AMÉNAGEMENT DES BASSINS B+ ET NORD-OUEST

ÉTUDE D'IMPACT SUR L'ENVIRONNEMENT

2^e Série de réponses aux questions et commentaires

Projet d'aménagement de nouveaux bassins d'eau de procédé et de sédimentation à la mine de Mont-Wright à Fermont

Zone d'inventaire du caribou forestier

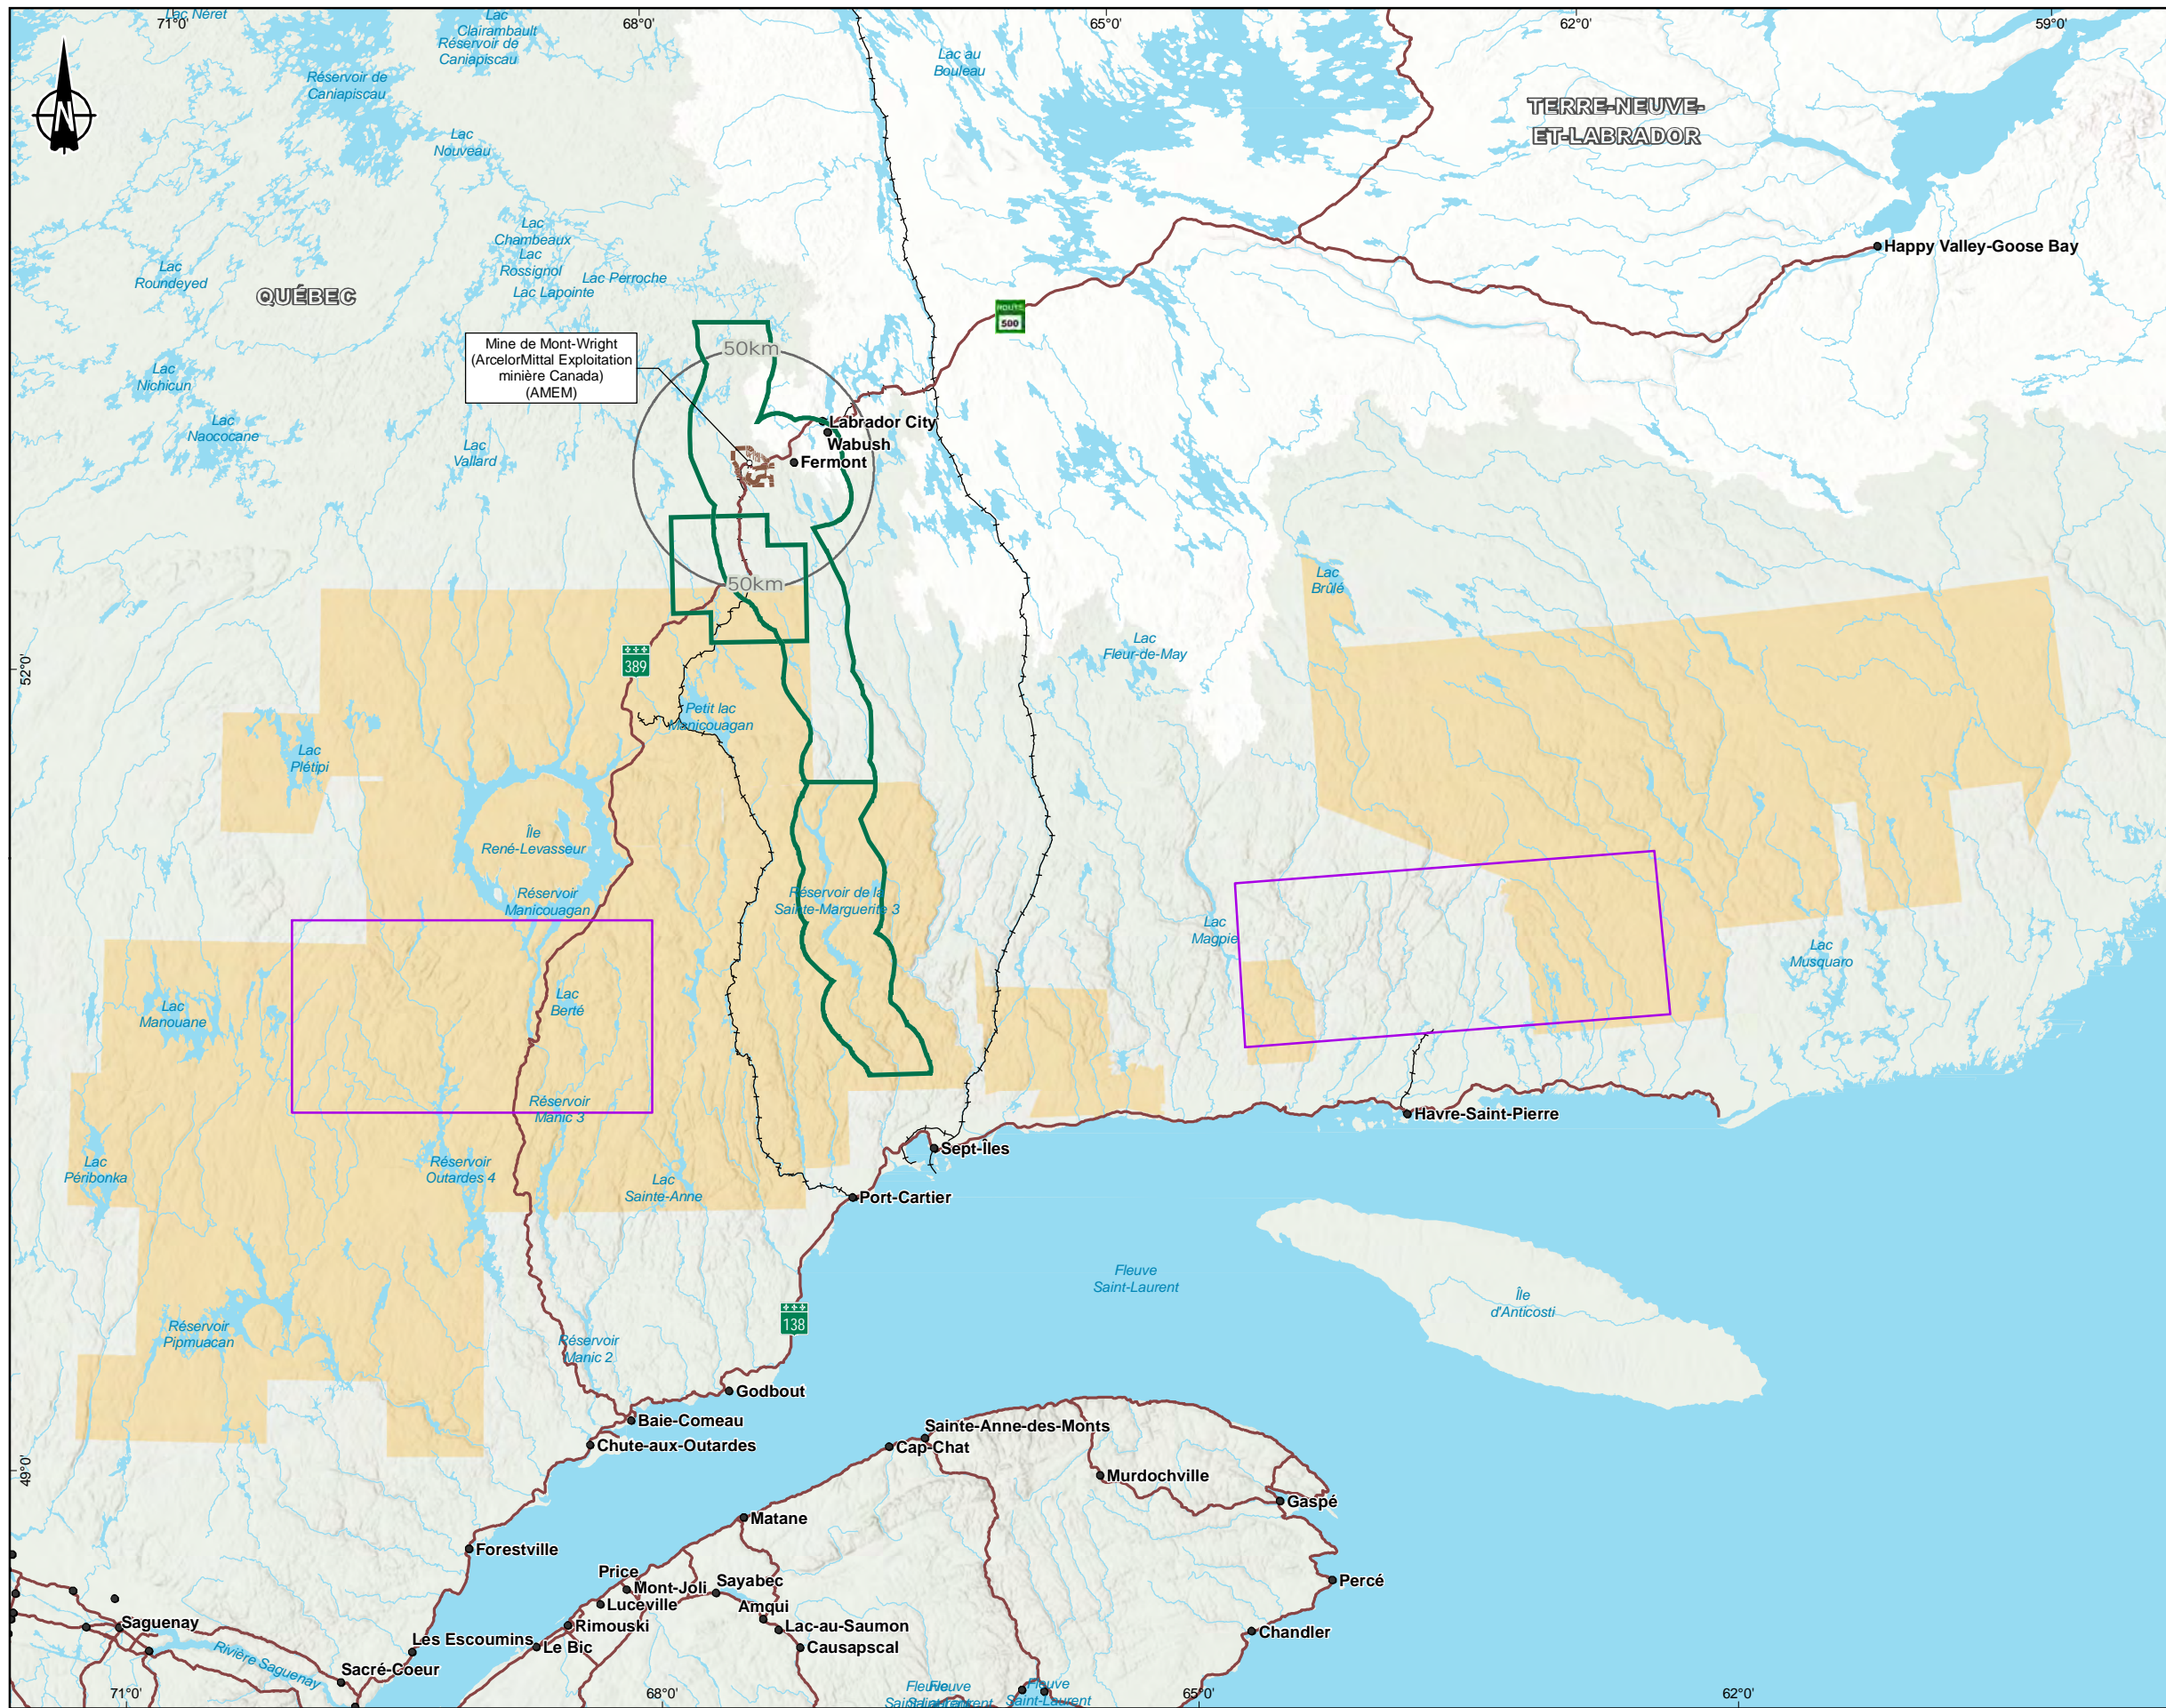
À l'instar des inventaires aériens de caribou forestier réalisés depuis 2001, les inventaires aériens de 1999 ont été réalisés selon la méthode de la couverture totale (i.e. survol de l'ensemble du territoire le long de lignes de vol orientées nord-sud et espacées de 1,75 minute) et non selon la méthode de l'inventaire stratifié. Ainsi, les inventaires réalisés en 1999 devraient apparaître en beige sur la carte.

La correction a été effectuée sur la carte RQC-48.

Carte RQC-53

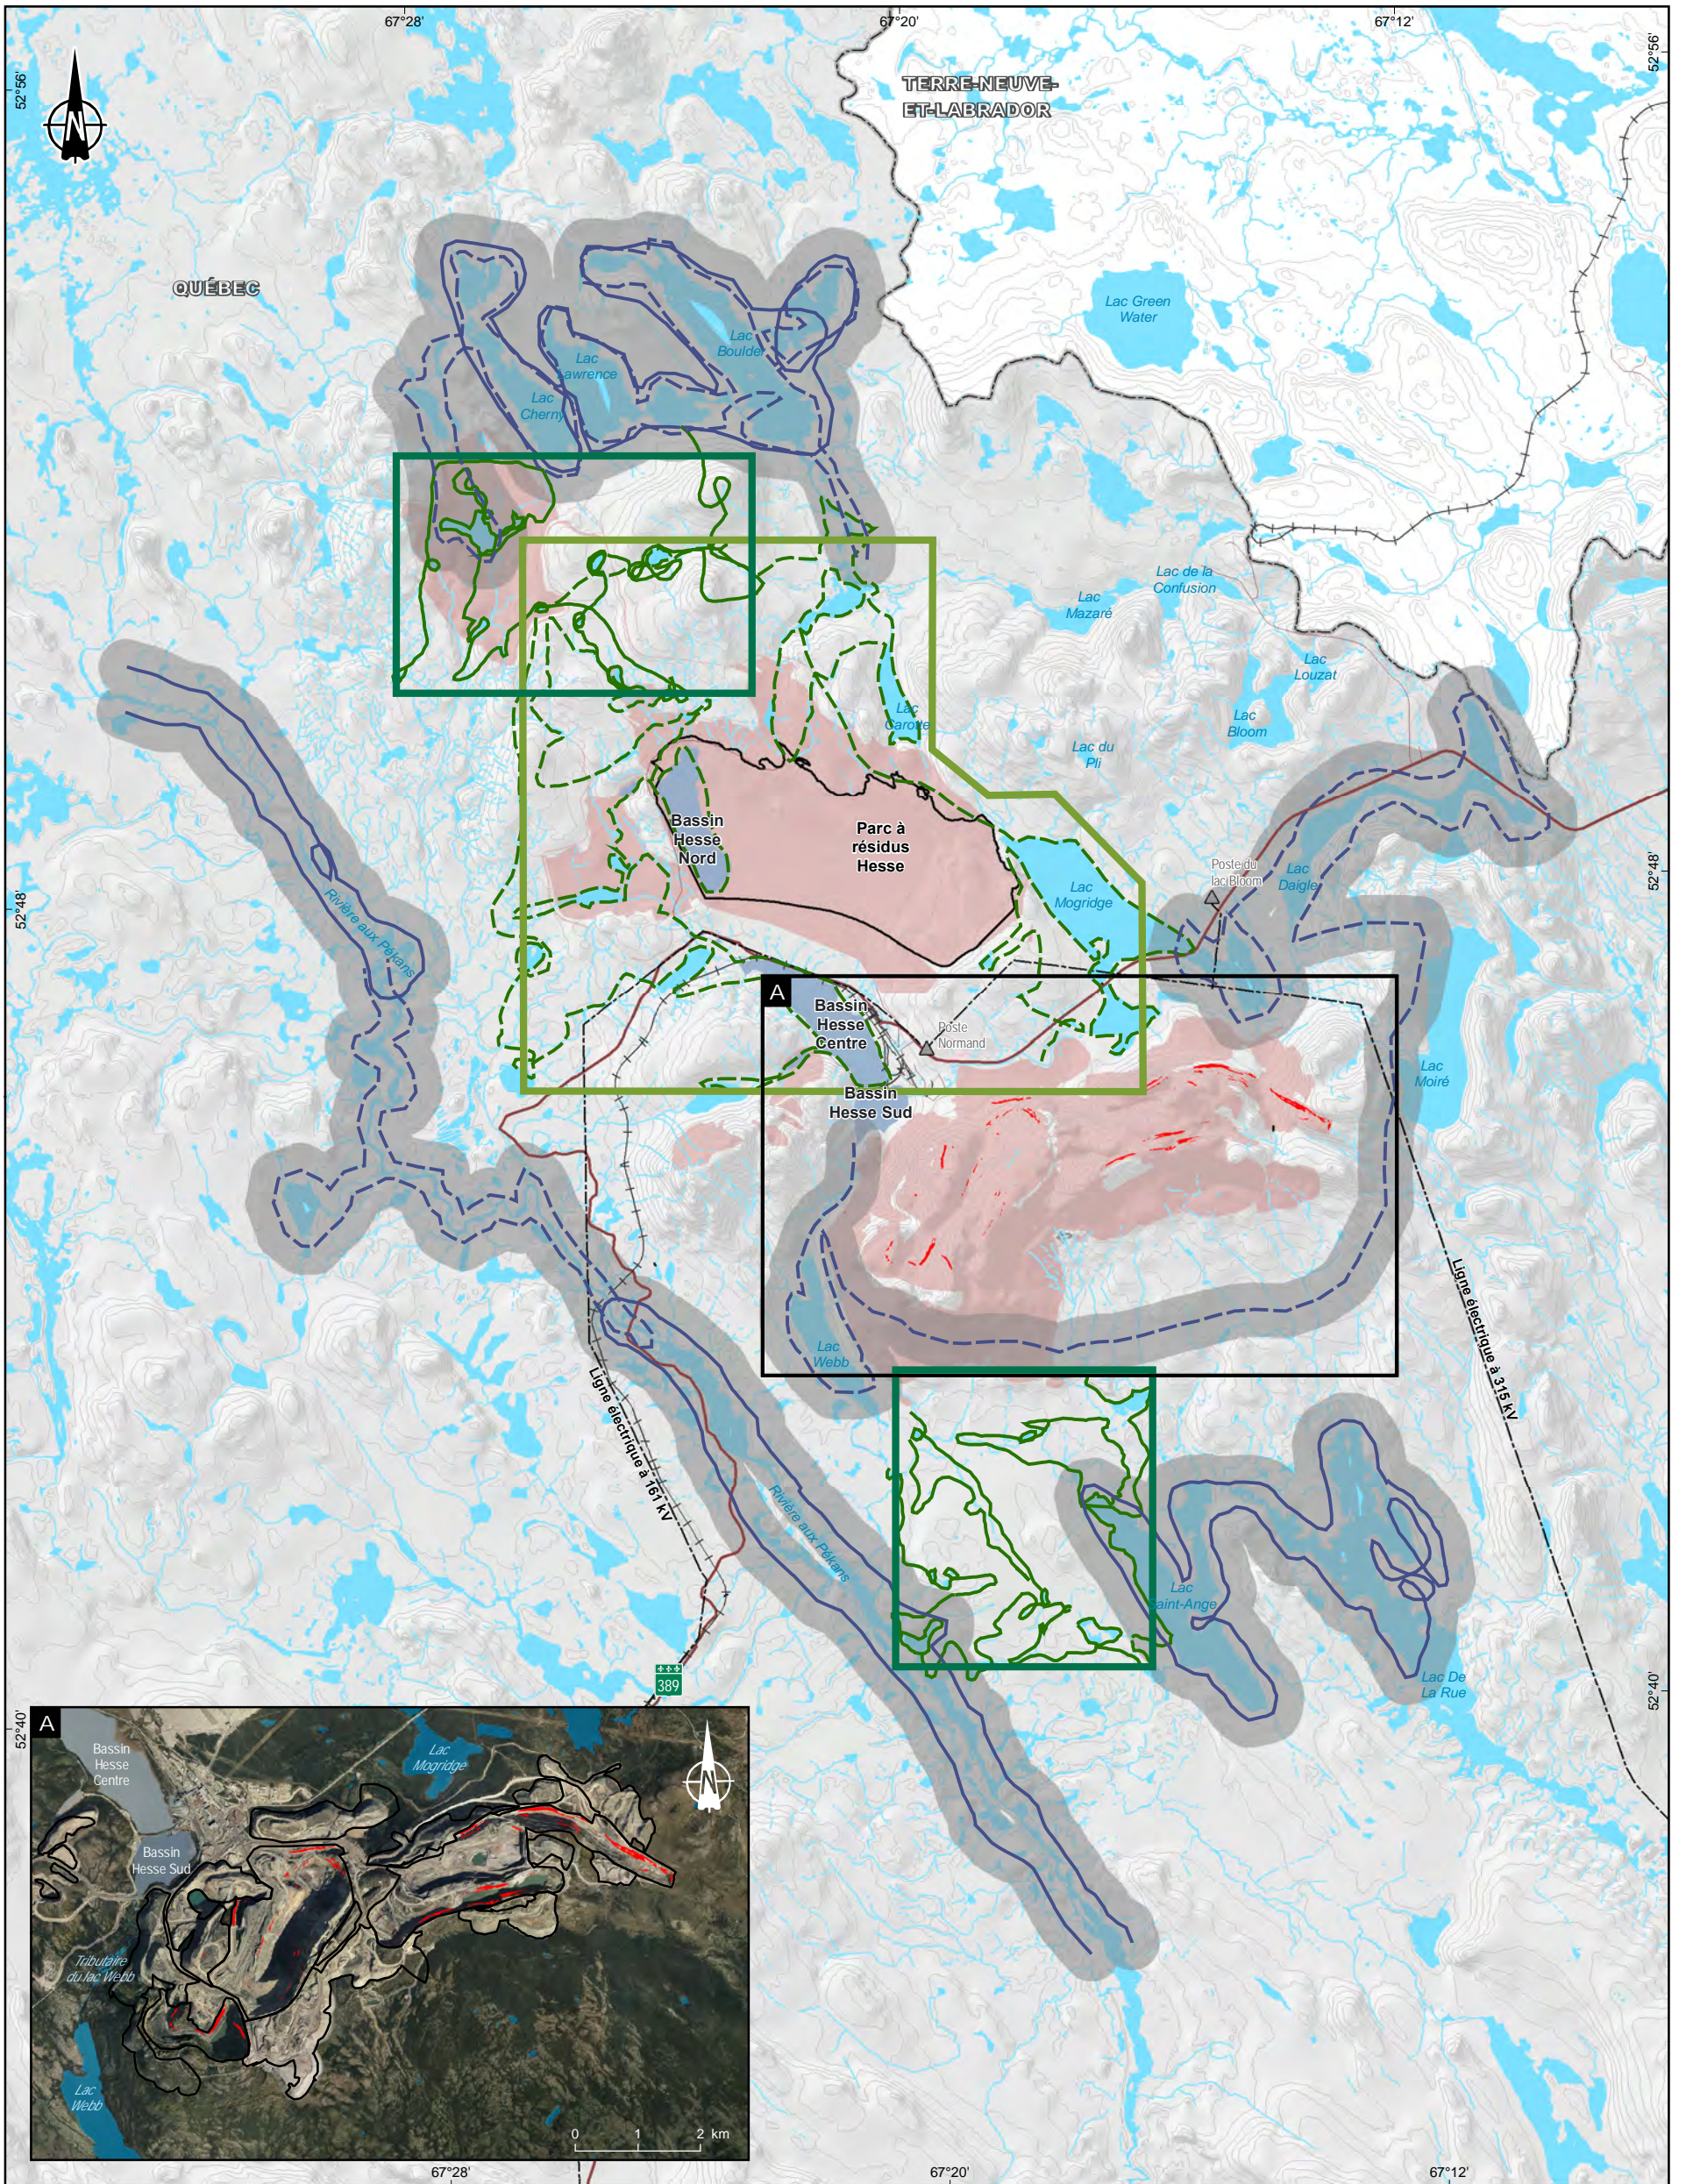
L'initiateur doit préciser pourquoi les inventaires de rapaces et de leurs nids ciblaient surtout le pygargue à tête blanche (lignes de vol autour des plans d'eau et des cours d'eau), mais pas vraiment l'aigle royal et le faucon pèlerin, bien qu'il semble y avoir des zones de falaises non survolées.

Une analyse avant les inventaires a été réalisée afin de déterminer s'il y avait des habitats potentiels pour l'aigle royal et le faucon pèlerin. Selon la littérature, des pentes situées entre 70 et 90° seraient optimales pour l'établissement de ces deux espèces (Kochert 1986; Birds 1997; Brodeur et Morneau 1999). L'analyse réalisée est conservatrice et utilise les pentes de 50° et plus puisque ces dernières peuvent être utilisées par certains individus. La carte RQC-53 présente les résultats de l'analyse des pentes. Les seuls secteurs où l'on retrouve des falaises sont localisés dans les fosses d'extraction (origine anthropique) et ne constituent pas des habitats de nidification pour le faucon pèlerin et l'aigle royal. L'absence d'habitat pour ces deux espèces explique qu'aucun effort particulier d'inventaire n'a été réalisé.
